Information Urgente de Sécurité
Défibrillateurs automatisés externes LIFEPAK® 500
Mise à jour des instructions de stockage

Juin 2011

Référence Medtronic: FA521

Objet : problème lié à la pénétration d'humidité dans les LIFEPAK® 500

LP500 affichage de service

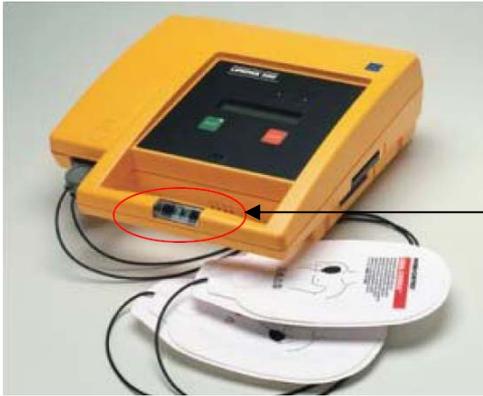
Le problème potentiel de fiabilité est lié aux caractéristiques d'un composant électronique (SRAM : Static Random Access Memory) sur le circuit imprimé principal. Ce composant particulier, sensible à la pénétration d'humidité, peut être à l'origine d'une panne. Si cela survient, le dispositif LIFEPAK 500 pourrait ne pas s'allumer.

- Continuez à utiliser normalement votre LIFEPAK 500.
- Contactez notre service technique Physio-Control si l'indicateur "service" s'affiche.

- **Notre évaluation a mis en évidence que le stockage du dispositif dans une valise à coques rigides pouvait amplifier le problème en piégeant l'humidité à l'intérieur de la valise.**

- **Si vous utilisez actuellement ces valises à coques rigides pour ranger votre(vos) dispositif(s), nous vous recommandons de le retirer immédiatement de celle(s)-ci, de vérifier l'indicateur de service et d'arrêter d'utiliser la valise.**
